新竹縣政府工程查核代表照片表

拍攝日期：109.06.02

工程名稱：峨眉鄉石井村10鄰梯仔枕農路設施改善工程

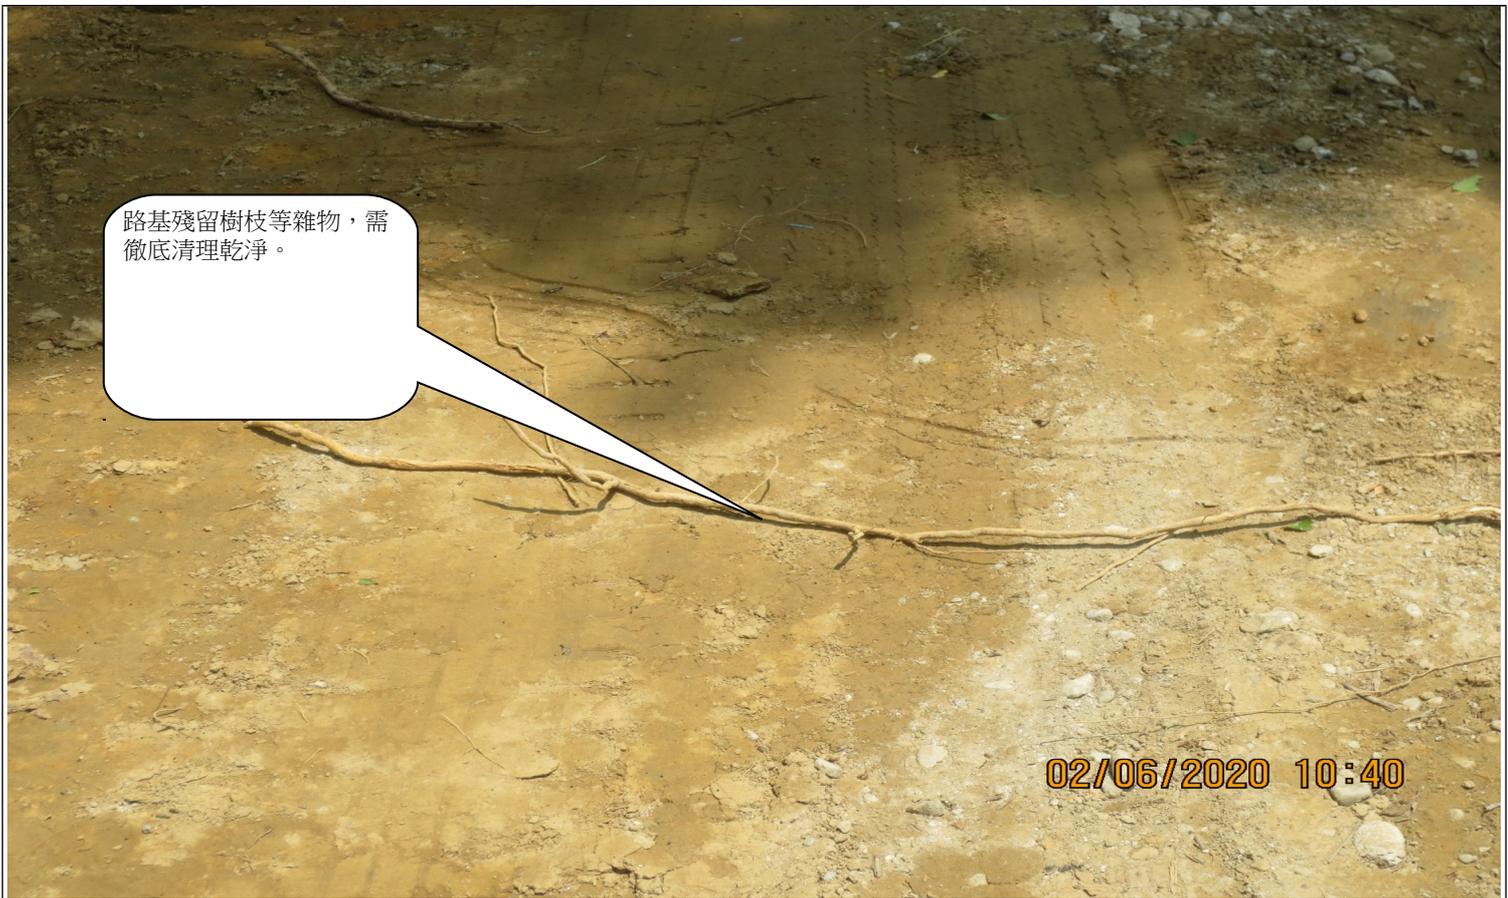
工地道路上邊坡矮牆施作，尚有背填土回填不足現象。

路基殘留樹枝等雜物，需徹底清理乾淨。

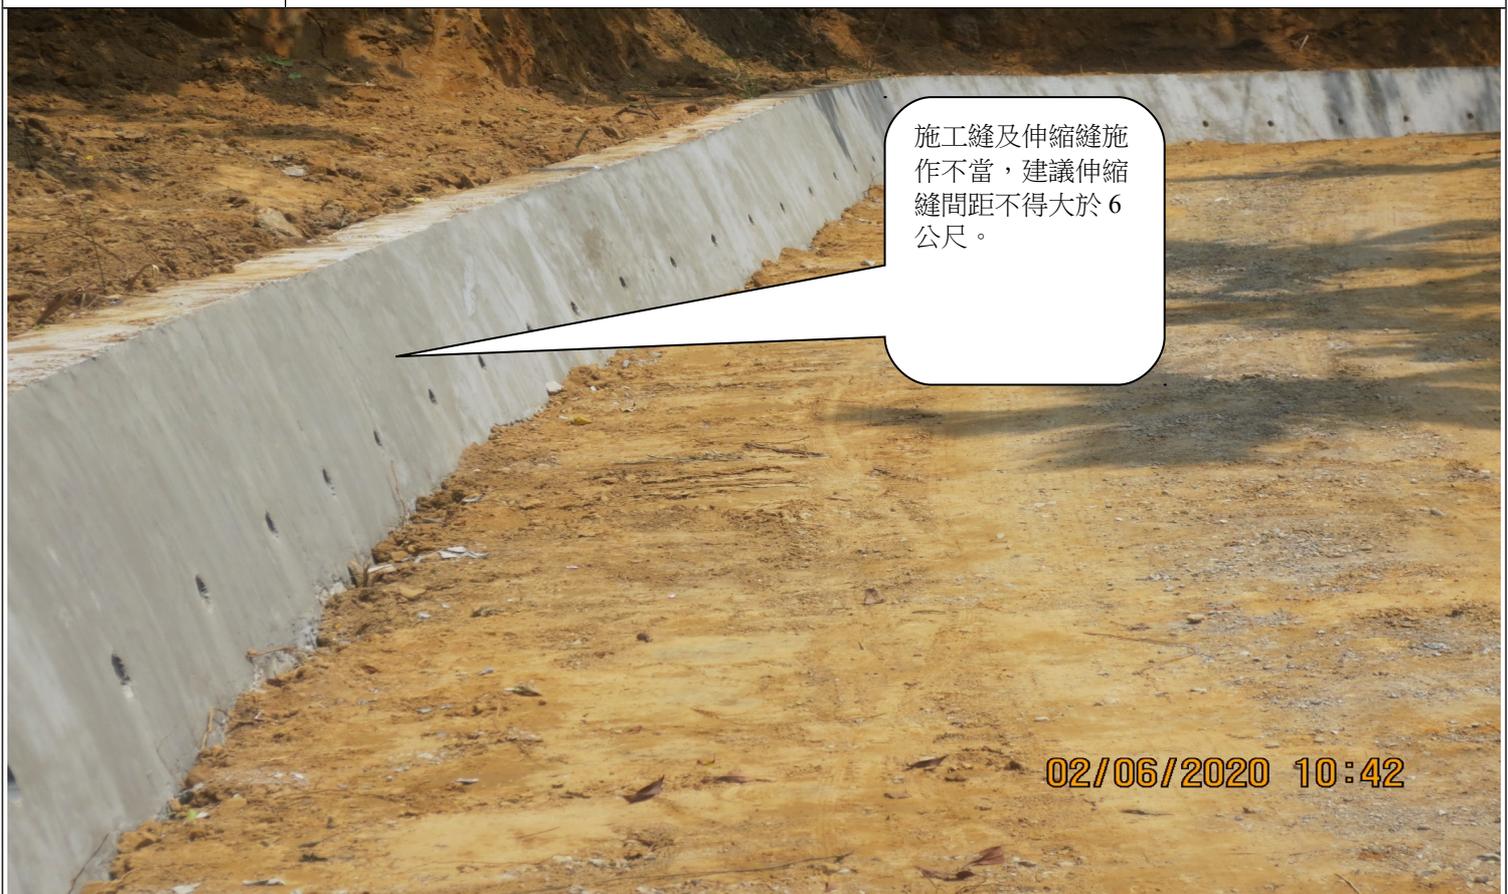
工地裸露回填邊坡缺防沖覆蓋。

施工縫及伸縮縫施作不當，建議伸縮縫間距不得大於6公尺。
